**Raumordnungsverfahren zur ABS / NBS Hanau - Würzburg/Fulda nach § 15 Raumordnungsgesetz (ROG) a.F. für die Neubaustrecke (NBS) Gelnhausen – Kalbach  
Stellungnahme**

# **Stellungnahme** der Bürgerinitiative und des Vereins Pro BrachtTal e.V.

**zum Raumordnungsverfahren zur ABS / NBS Hanau - Würzburg/  
Fulda nach § 15 Raumordnungsgesetz (ROG) a.F. für die Neubau-  
strecke (NBS) Gelnhausen - Kalbach**

Bauvorhaben:  
Neubau einer Brücke  
-Bepflanzung durch  
Auenwald

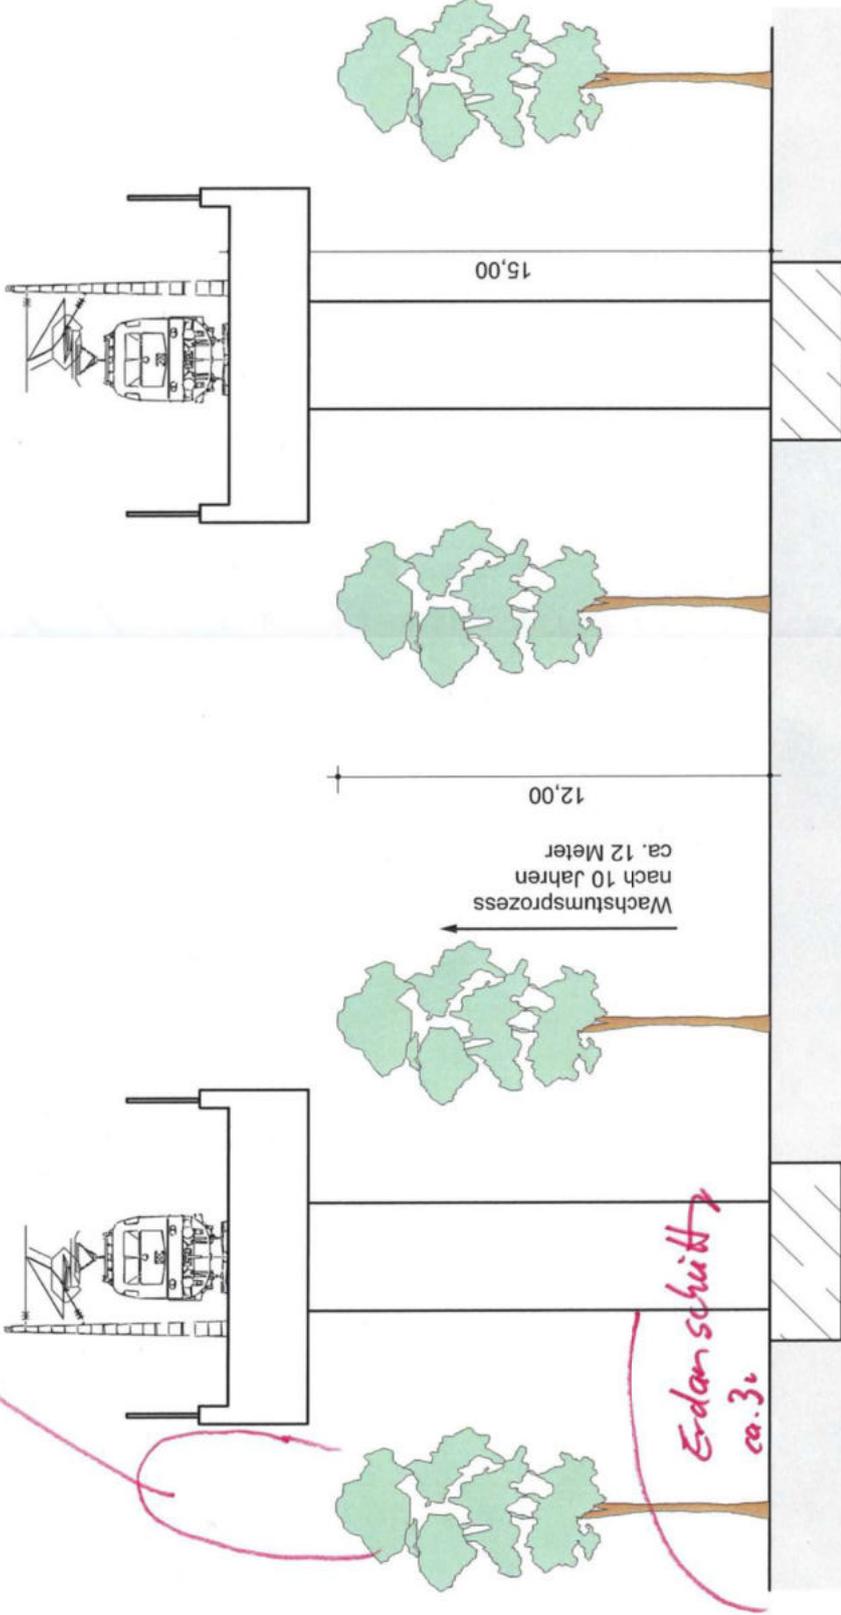
Die niedrigeren Brücken und Anschüttungen der Antragsvariante IV können, bis auf wenige Ausnahmen, durch landschaftspflegerische Maßnahmen (z.B. Anschüttungen, Begrünungen) in Ihrer störenden Wirkung minimiert werden, so dass diese Beeinträchtigung sehr rasch aus dem sich entwickelnden Landschaftsbild verschwindet. In der vertieften Planung zur Antragsvariante IV könnte die DB AG durch Zusammenarbeit mit anderen Verkehrsträgern, bspw. HessenMobil, für eine weitere Absenkung der Brücke bei Wächtersbach sorgen. Begleitende Bepflanzung mit entsprechend vorkultivierten, standortgerechten Bäumen schafft die Möglichkeit, bereits mit der Pflanzung eine gewisse Verdeckung der Brücke entstehen zu lassen, sodass bereits in wenigen Jahren die Brücke ganz aus dem Blickbereich verschwindet (siehe dazu 11.6 sowie Anhang 3). Mit schnell wachsenden Baumarten, die dann durch andere Baumarten in einiger Entfernung ergänzt werden, lassen sich rasch sehr positive Ergebnisse erzielen und das Erscheinungsbild der Landschaft erheblich verbessern. Zumal dies in klimatischer Hinsicht ebenfalls einen positiven Effekt generieren würde. Bei Windschutzpflanzungen war bisher gute fachliche Praxis mit schnell wachsenden Baumarten rasch den Effekt der Windberuhigung zu erzielen; die Vielzahl anderer Baum- und Gehölzarten hat langfristig diese Aufgabe übernommen, so dass diese schnellwachsenden Arten entfernt werden konnten bzw. auf den Stock gesetzt wurden.
